# 新竹縣政府工程查核代表照片表

工程名稱：芎林鄉公三公園籃球場改建風雨球場工程

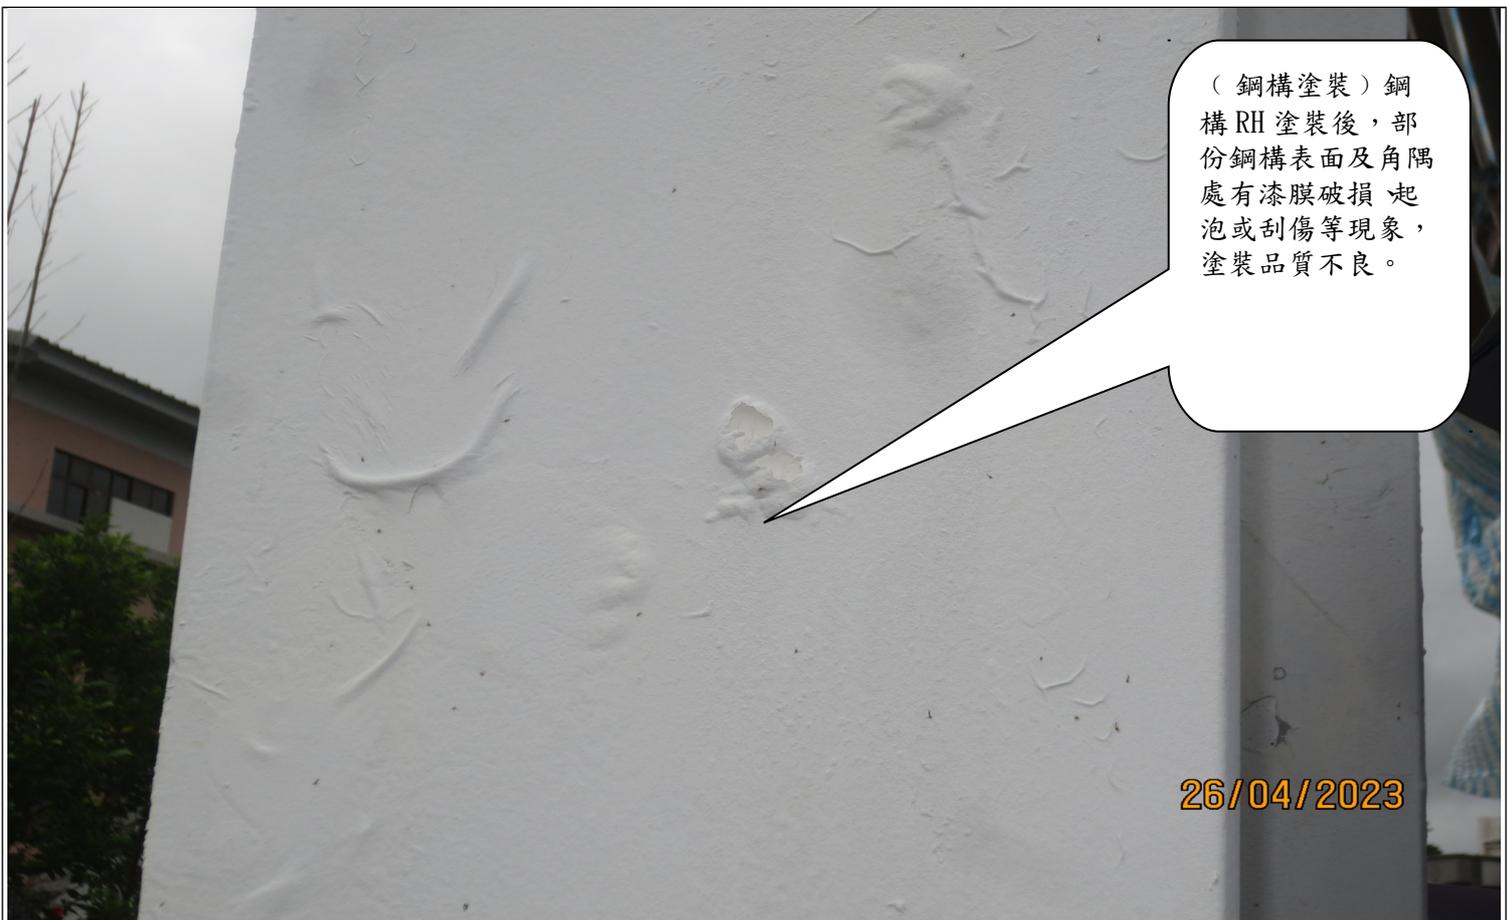
說明	抽查部份之合格螺栓孔邊距不符規定。(註：高強度螺栓鑽孔，孔徑為螺栓直徑加1.5mm、允許差為+0.5mm以下)。
----	--
